## **Den Hvide Kødby - Lokalplanforslag med kommuneplantillæg**

### **Bilag 8. Notat om henvendelser**

Diagram med zoneangivelser for stedbunden risiko. Illustration: VVM-redegørelse, 2013.

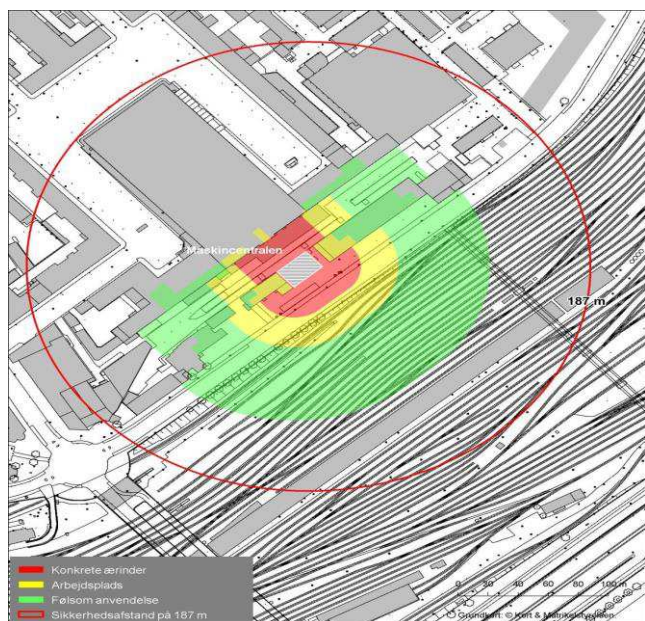
Erhvervsministeren har gjort indsigelse til planforslagene om Den Hvide Kødby og bemærker, med henvisning til bekendtgørelse nr. 371 af 21. april 2016 om planlægning omkring risikovirksomheder, at planforslagene ikke ses at inddrage hensynet til risikoen for større uheld i planlægningen forud for fastlæggelse af bestemmelser i for arealanvendelsen på arealer, der ligger nærmere end 500 meter fra en risikovirksomhed. ligesom det ikke af planforslagene fremgår, at planmyndigheden har hørt risikomyndighederne.

Forvaltningerne har været i dialog med Erhvervsstyrelsen om forslag til, hvorledes der inden endelig vedtagelse af planerne kan indarbejdes en redegørelse for, at planmyndigheden, efter bekendtgørelse nr. 371 af 21. april 2016, har inddraget hensynet til risikoen for større uheld i planlægningen forud for fastlæggelse af bestemmelser for arealanvendelsen i kommuneplantillæg og lokalplan. Bekendtgørelsen vedrører arealer, der ligger nærmere end 500 meter eller inden for en større sikkerhedsafstand fra en risikovirksomhed.

- Der indsættes nyt underafsnit om risikoforhold i afsnittet. Der indsættes diagram.
- Underafsnittet Miljøvurderinger justeres og suppleres med oplysninger om høring af risikomyndigheden i forbindelse med udarbejdelse af miljøvurdering.

Risikomyndigheden har stillet krav om, at Københavns Kommune, der er bygherre på skolebyggeriet, sætter penge af til at finansiere et ekstra afkast på Maskincentralen, som vil betyde, at restriktionerne i zoneangivelserne, jf. diagram s. xx, på opholdsarealerne falder bort, fordi restriktioner på skoleelevernes færden ikke vurderes at være en realistisk foranstaltning og kan give unødigt bekymring for brugerne. Et ekstra afkast er ifølge COWI ikke strengt nødvendigt for at placere en skole, men foreslås alligevel som ekstra foranstaltning. På baggrund af høring af risikomyndigheden har Københavns Kommune, der er bygherre på skolen, valgt at implementere skorstenen eller anden forebyggende foranstaltning, der reducerer risikoen tilsvarende, og som kan godkendes af risikomyndigheden. Risikomyndigheden har også stillet krav om, at der foretages en ekstra risikovurdering i forbindelse med udarbejdelse af den byggeretsgivende lokalplan for at sikre at skolen er placeret sikkert i forhold til ammoniakkeøleanlægget.

På baggrund af risikoscreeningen, "Ny skole i Kødbyen. Risiko fra ammoniak anlæg" fra 2016, har risikomyndigheden vurderet, at det er muligt at placere en skole i Kødbyen inden for lokalplanen område IV forudsat, at der gennemføres de ovenfor nævnte foranstaltninger.

Højde angivet i lokalplan	Indsiger	Målt kote af landmåler marts 2018	Beregnet højde ud fra målt kote	Korrigeret højde
21,4 (15,6)	Højde er kun 15,6	6.12 terræn 21,95 til gesims 25,75 til tagfod 27,70 til kip	15,83 til gesims 19.63 til tagfod 21,58 til kip	21,58 (15,83)

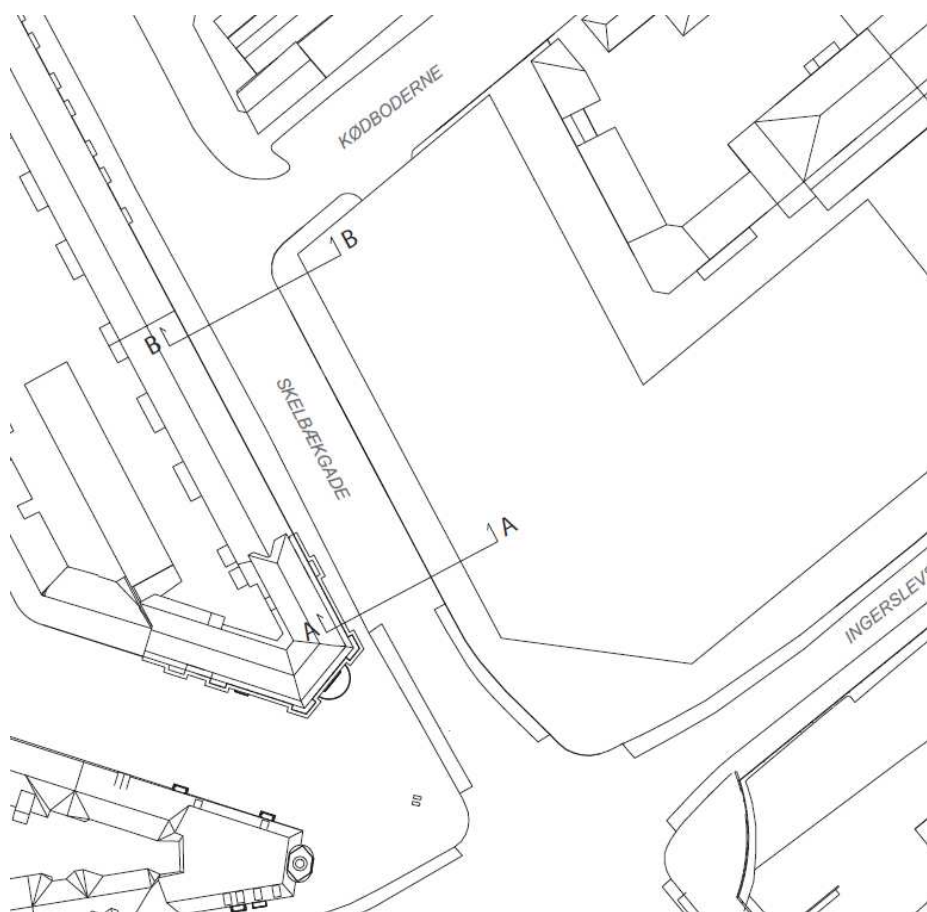
Indsiger nr. 21 mener, at skolebyggeriet vil ødelægge et kulturhistorisk mindesmærke. Med forslaget ødelægges indgangen til Kødbyen, og den kulturhistoriske fortælling om kreaturerne ankomst i jernbanevogne til de forlader Kødbyen som forarbejdet kød vil blive fjernet, idet den underjordiske jernbanetunnel, som fører under krydset vil blive fjernet. Indsiger mener også, at det er modstridende at lokalplanen vil sikre bevaringsværdier samtidig med, at lokalplanen tillader nedrivning af bevaringsværdige bygninger. Indsiger nr. 21 mener endvidere, at fredningsværdierne, herunder hensynet til Maskincentralen, ikke respekteres med de foreslåede højder og at byggeriet vil fremstå som en massiv, bastant bygningsmasse, der er fremmed for det nationale industriminde. Bygningshøjden på 5 etager er fremmed for Kødbyen. Indsiger nr. 21 mener, at de på lokalplantegning nr. 21 oplyste højder er forkerte ved Yrsa Plads. Der er angivet en højde på 21,4 m jf. tegningen side 42. Det er imidlertid forkert, at ejendommen AB Carlsborg er 21,4 m høj målt fra gadeniveau ved Yrsa Plads. Højden af bygningen er derimod kun 15,6 m (som er angivet i parentes side 42), idet der er stor niveauforskel mellem ejendommens gård (21,4 m) og gadesiden på 15,6 m.

I forhold til byggeriets højde har bygherre i marts fået udført en landmåleropmåling, der opmålt højde på eksisterende huse i Skelbækgade. Som det fremgår af skema, rubrikken ’Korrigeret højde’, er den målte højde på bygningen fra gadeniveau ved Skelbækgade/hjørnet ved Yrsa Plads (snit A-A) 18 cm højere til tagryg og 23 cm højere til gesims end angivet på tegningen. De på tegningen angivne højder er målt på en 3D-bymodel, og derfor ikke så præcise som en landmåleropmåling. Det foreslås, at justere signaturen således, at den bliver mere forståelig. Tegningen tilrettes ikke.

- Følgende ændringer foreslås på tegning nr. 5  
xx.xx (xx.xx) Højde på eksisterende bygning *til tagryg*  
(højde på eksisterende bygning *gesims*)

Oprindeligt forslag

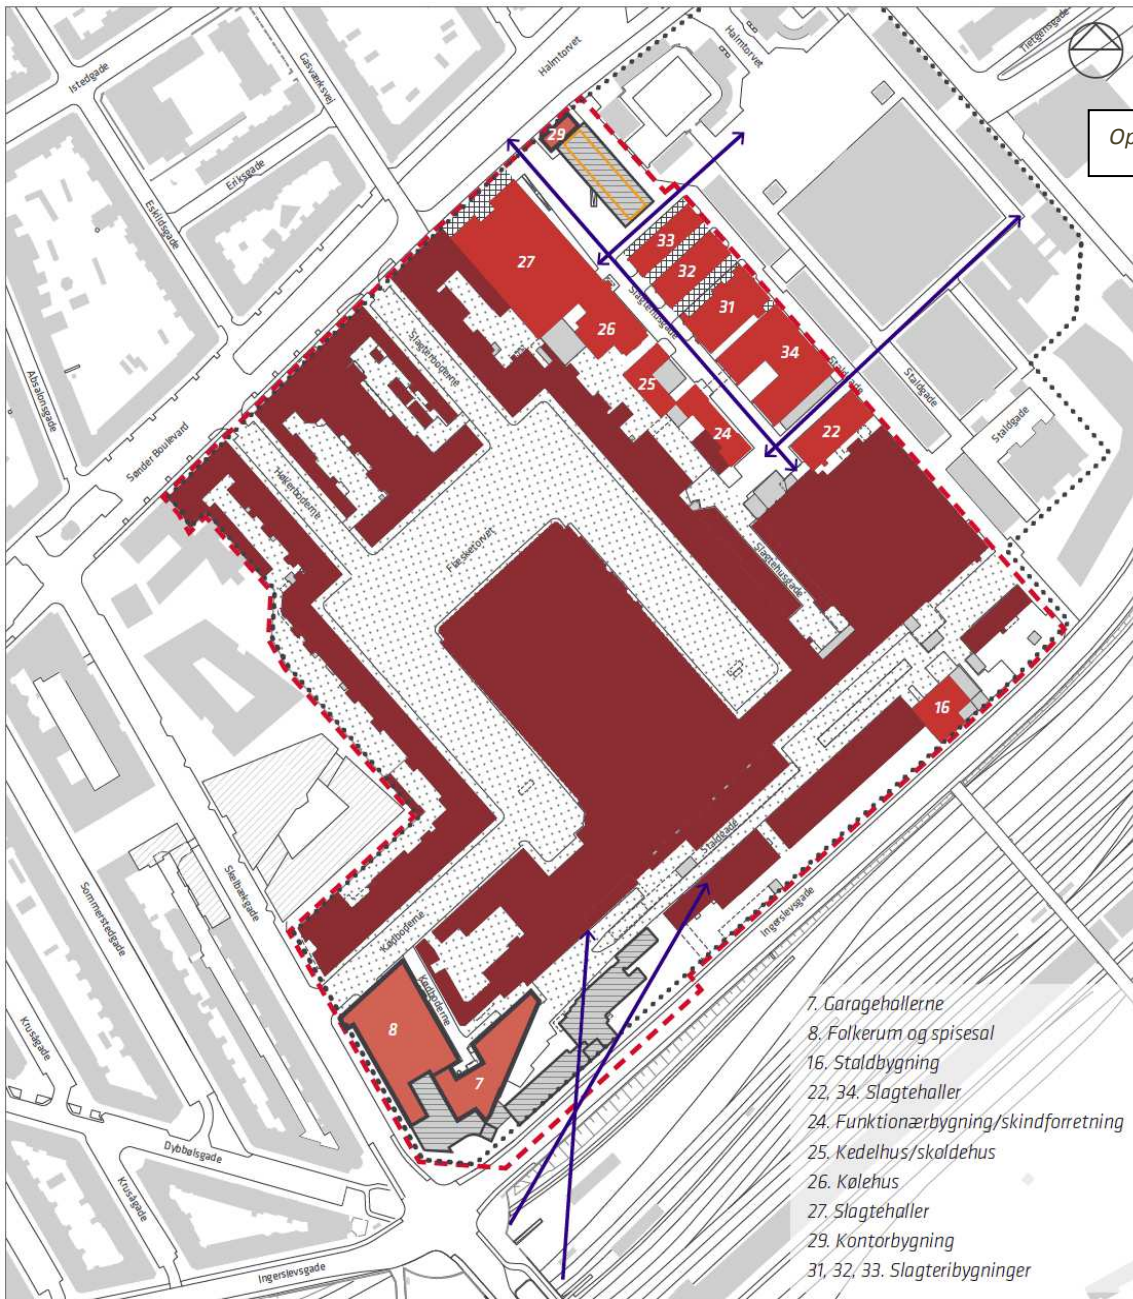
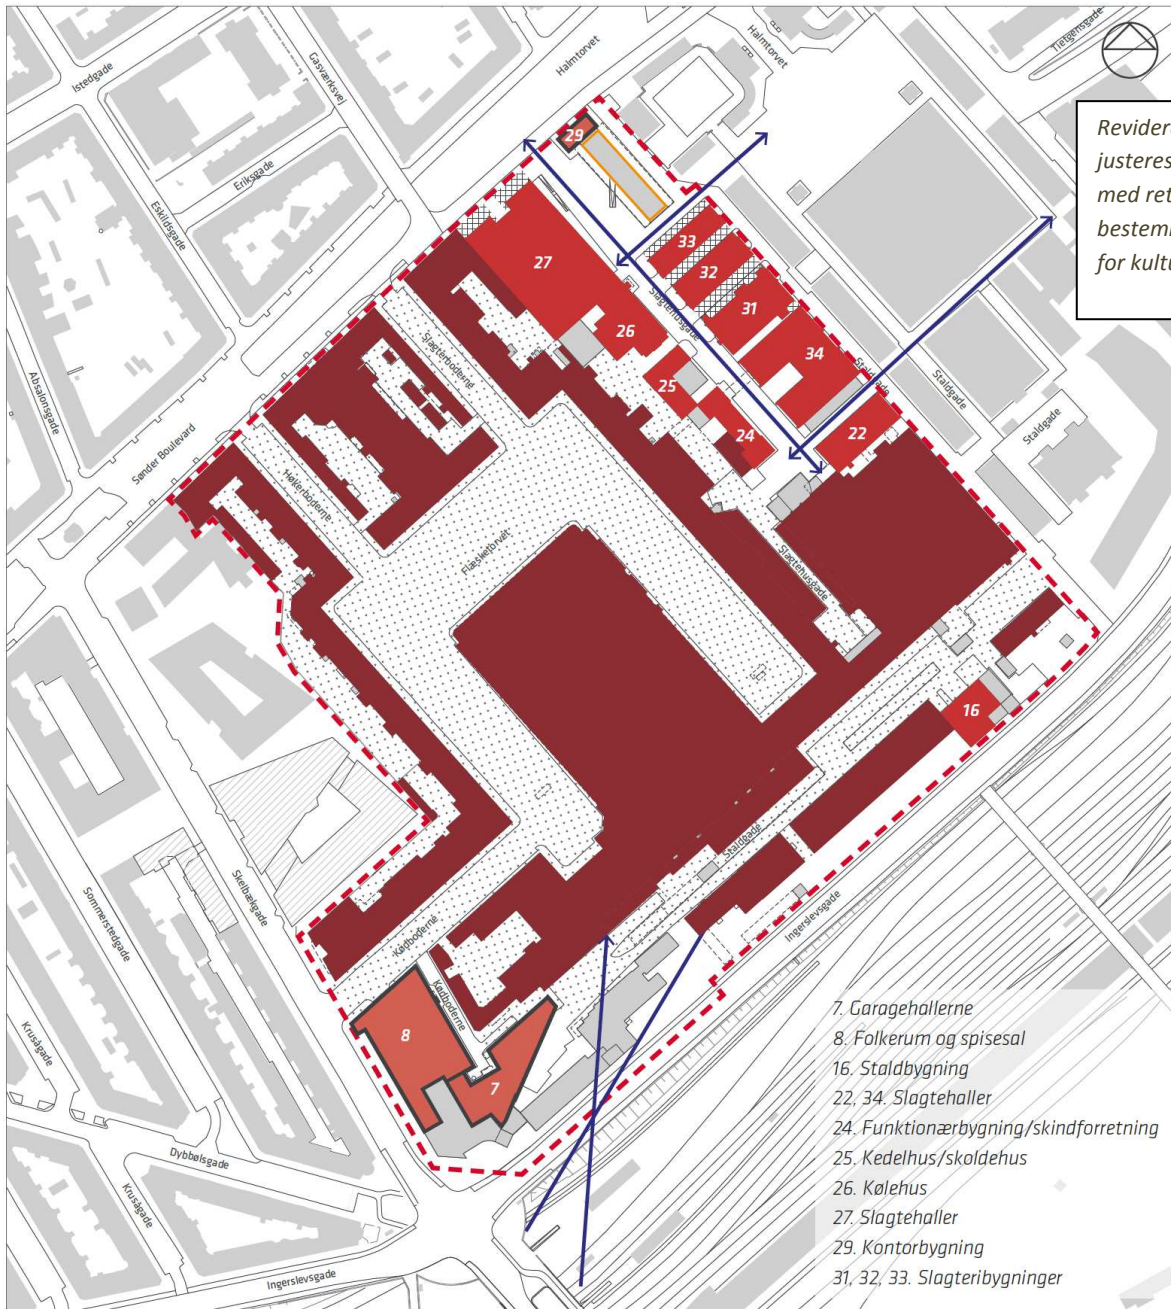
Lokalplanens redegørelse er ikke juridisk bindende og har alene vejledende karakter. Udpegning af bevaringsværdier sker i lokalplanens bestemmelser og tilhørende lokalplantegning. I lokalplanens bestemmelser indgår kategorien: 'Eksisterende bebyggelse, der indgår i bevaringsværdig sammenhæng'. Denne kategori henviser til Kommuneplanens udpegning af kulturmiljøer, som er illustreret på s. 9 i redegørelsen.

Forvaltningen har revurderet udpegningen af 'Eksisterende bebyggelse, der indgår i bevaringsværdig sammenhæng' og medgiver, at udpegningen skaber en unødigt kompleksitet i planen og risiko for modstridende hensyn. Således vil det med den gældende bestemmelse ikke være muligt at nedrive bygninger, som er udtjente, uhensigtsmæssige og reelt uden bevaringsværdi. På den baggrund foreslås det, at kategorien udtages af planen, da der i forvejen - ved udarbejdelsen af lokalplanen - er taget højde for områdets kulturhistoriske værdier og sammenhænge (ved udpegning af de bevaringsværdige bygninger, belægnings- og sigtelinjer). Udpegningen af 'Eksisterende bebyggelse, der indgår i bevaringsværdig sammenhæng' vurderes således at være uden betydning for bevarelsen af de bærende kulturværdier.

- Følgende ændringer foreslås på lokalplantegning nr. 2  
Tegning tilrettes i overensstemmelse med rettelses i bestemmelser.

Revideret forslag. Tegningen justeres i overensstemmelse med rettelse i bestemmelserne. Markering for kulturmiljø er fjernet mv.

*Tegning 5 i lokalplanforslag.  
Areal ud for bygning 27 mod Halmtorvet er udpeget som bevaringsværdig.*

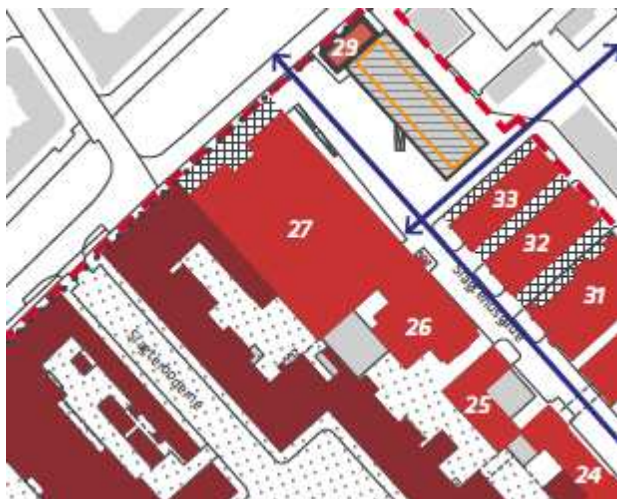
Indsiger nr. 10 spørger til om det kun er brostensbelægningen ud for Halmtorvet 17, der er bevaringsværdig eller om det er hele det på tegning nr. 2 markerede areal, altså både brosten og grusbelægning.

Indsiger nr. 11 mener, at der bør åbnes op for at kunne lave ændringer i det bag Slagtehusgade 6 markerede fredede areal og evt. med tilføjelse af løse indretningslementer. I dag er der belagt med asfalt i nævnte område. Indsiger mener, at fredningen kun bør gælde for brostensbelægning. Det samme ønske gælder for de 4 m kantzoneareal i Slagtehusgade.

- Følgende ændringer foreslås på lokalplantegning nr. 2:  
Område med markeret belægning justeres.

I forhold til kantzonen i Slagtehusgade er der ikke udpeget hverken fredet eller bevaringsværdig belægning her. Som det fremgår af § 7, stk. 4, skal byrummene 'anlægges efter en af Miljø- og Teknikudvalget godkendt plan efter følgende principper og som vist på tegning nr. 6.' For byrum B – Slagtehusgade gælder bl.a.
